Proponente: Città Metropolitana di Messina

OGGETTO: “Pista Ciclabile ed Aree di Pertinenza nel Comune di Messina. Messa in sicurezza vari tratti, realizzazione opere di sostegno, rifacimento del manto della pista e delle aree di pertinenza adibite a parcheggio.”

PARERE C.T.S. n. 550 del 29/05/2026

PLANIMETRIA DI CANTIERE AREA PARCHEGGIO N.1

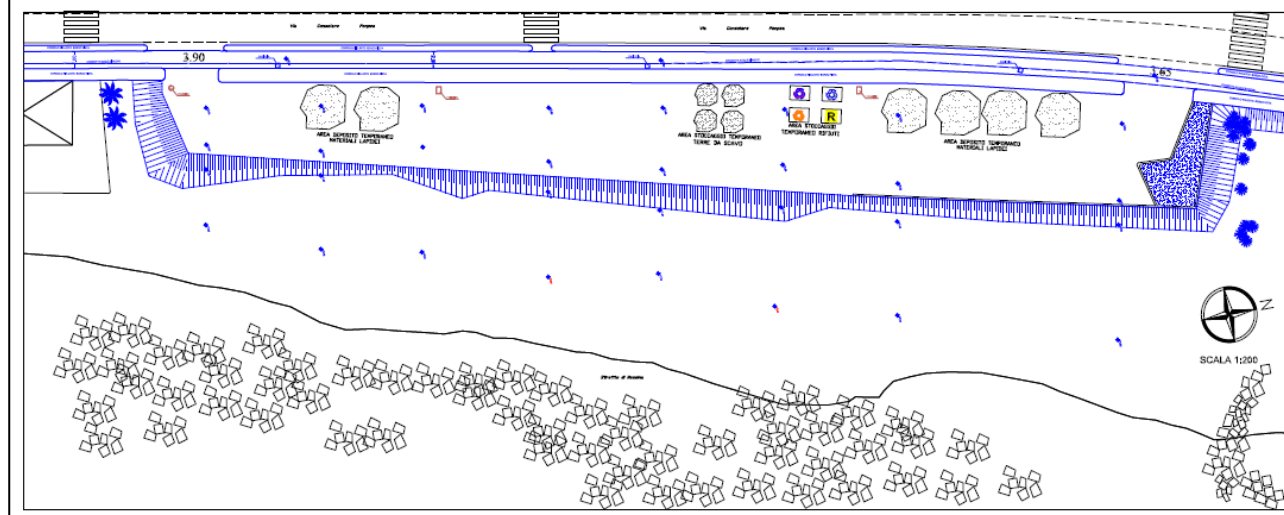
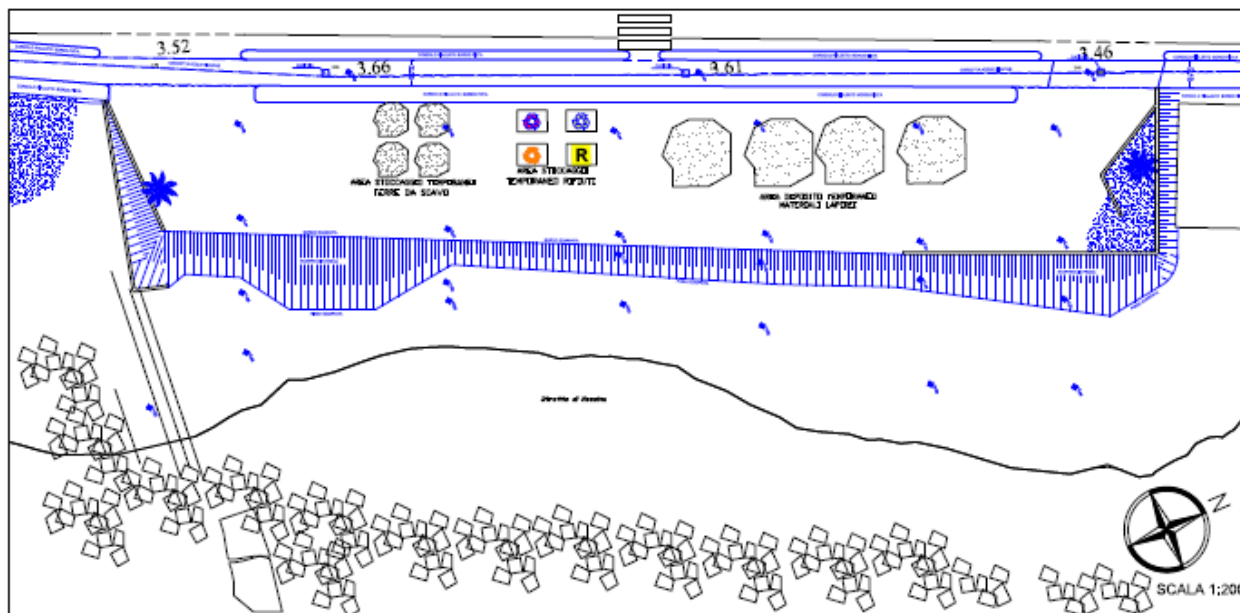
Criticità n. 1 - Nella planimetria di cantiere occorre evidenziare le aree di deposito temporaneo dei materiali di lapidei, degli eventuali elementi recuperati e di quelli di scavo;

CONSIDERATO che, in riscontro a tale punto: *Si allega alla presente relazione l'elaborato "Planimetria di cantiere con aree di deposito materiali" (All.1). Si rappresenta che i materiali lapidei necessari a realizzare la mantella di sostegno di ogni singola area di sosta verranno abbancati in corrispondenza dell'area ove si*

deve eseguire la lavorazione, e ciò al fine di evitare ripetute operazioni di carico e scarico. Non si prevede la necessità di adibire aree per elementi recuperati in quanto non previsti.

CONSIDERATO e VALUTATO quanto prodotto, la criticità n. 1 si ritiene superata;
